ETABLISSEMENT ATLANTHAL ANGLET THALASSOTHERAPIE

DOSSIER D'AUTORISATION AU TITRE DES ARTICLES L.181-1 ET SUIVANTS DU CODE DE L'ENVIRONNEMENT

OCTOBRE 2021
NOTE COMPLEMENTAIRE

Le présent document complète le dossier d'autorisation afin de répondre à ces observations.

**Figure 2 : Localisation des piézomètres et du forage d'adduction en eau de mer
(Source : Atlantal, Google satellite ; Cartographie : GEOCIAM)**

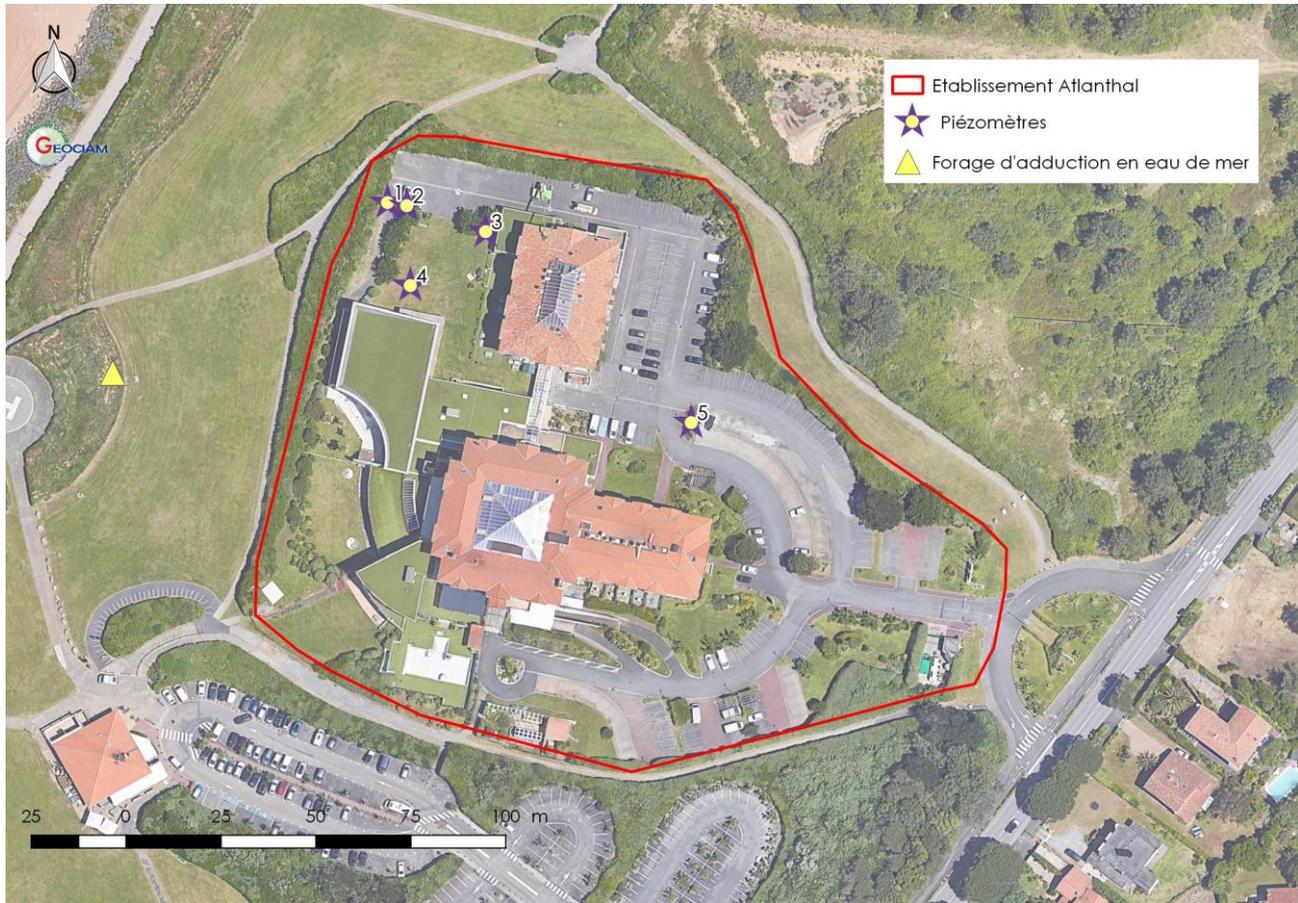
- Plans détaillés des installations de thalassothérapie, éléments graphiques à l'échelle adéquate ;
- Plan de récolement faisant apparaître l'ensemble des ouvrages soumis à législation sur l'eau à une échelle adéquate ;
- Plan de situation du projet à l'échelle 1/25 000 ;
- Version numérique du dossier.

Le plan de récolement à jour avec l'ensemble des ouvrages soumis à la Loi sur l'Eau est présenté en **annexe 2** du présent document. Ce plan localise donc les ouvrages suivants :

- 5 piézomètres dont deux font l'objet de prélèvement qualité (PZ1 et PZ5) ;
- Ouvrages d'infiltration : **lagune d'infiltration des eaux de bain et bassins d'infiltration des eaux pluviales créés**

Le **forage d'adduction** en eau de mer est situé hors emprise cadastrale de l'établissement, sur une parcelle communale à l'ouest du site. Les coordonnées GPS sont les suivantes :

Lambert 93 X = 334 195,52 ; Y=6 279 664,46

Figure 3 : Essais de perméabilité réalisés sur le site de la thalassothérapie
(Source : Ing&Eau)

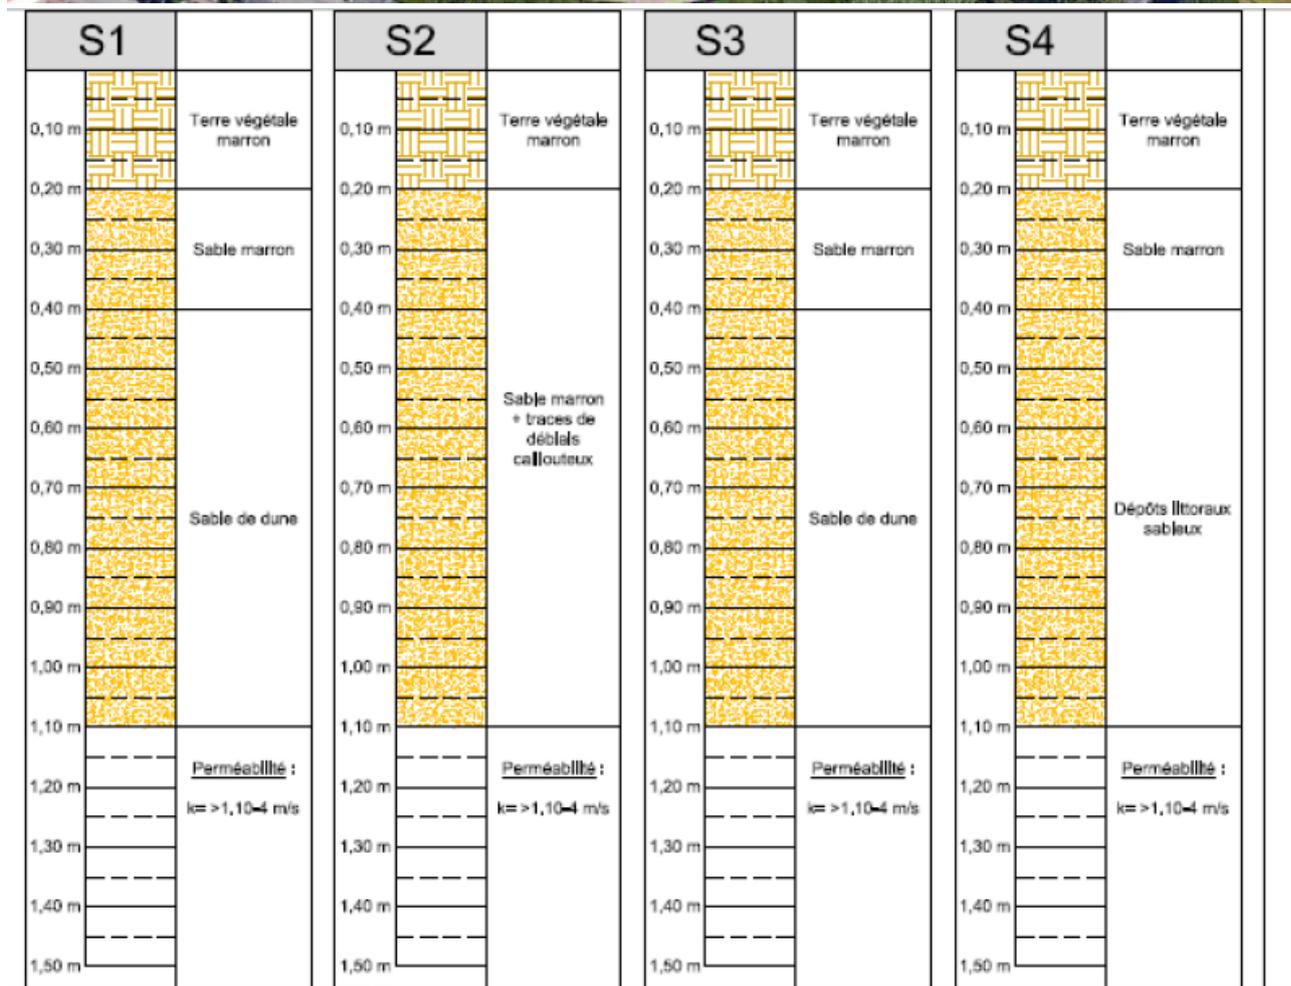
- Liste des installations soumises à la législation sur l'eau ;
- Justification du fonctionnement système de gestion des eaux pluviales actuel ;
- Tableau synthétique des rubriques concernées et du régime applicables et caractéristiques des installations ;
- Autorisation ARS à fournir.

Concernant la gestion des eaux pluviales, une étude hydraulique réalisée par le cabinet Ing&Eau a permis de mettre en évidence les dysfonctionnements suivants :

- Insuffisance du nombre de grilles de collecte des eaux pluviales sur les zones de stationnement ayant pour conséquence des eaux stagnantes non captées et un risque de débordement vers un local technique ;
- Indices de mise en charge sur le réseau en lien avec un système de drainage peu fonctionnel (infiltration limitée).

Des mesures de perméabilité ont également été réalisées dans le cadre de cette étude pour actualiser les données anciennes. **La perméabilité mesurée est ainsi de 10⁻⁴ m/s sur le site**, celle-ci peut ainsi être qualifiée de bonne. La localisation des sondages réalisés est cartographiée ci-dessous.

L'étude Ing&Eau jointe en **annexe 3** détaille les calculs hydrauliques ayant permis de dimensionner les bassins d'infiltration créés pour garantir la bonne gestion des eaux pluviales, en remplacement des drains de diffusion existants. Ainsi deux bassins d'infiltration de 110 et 50 m³ de type SAUL seront mis en œuvre sous voirie. Le plan des ouvrages indiquant la localisation de ces bassins est joint en **annexe 2**.
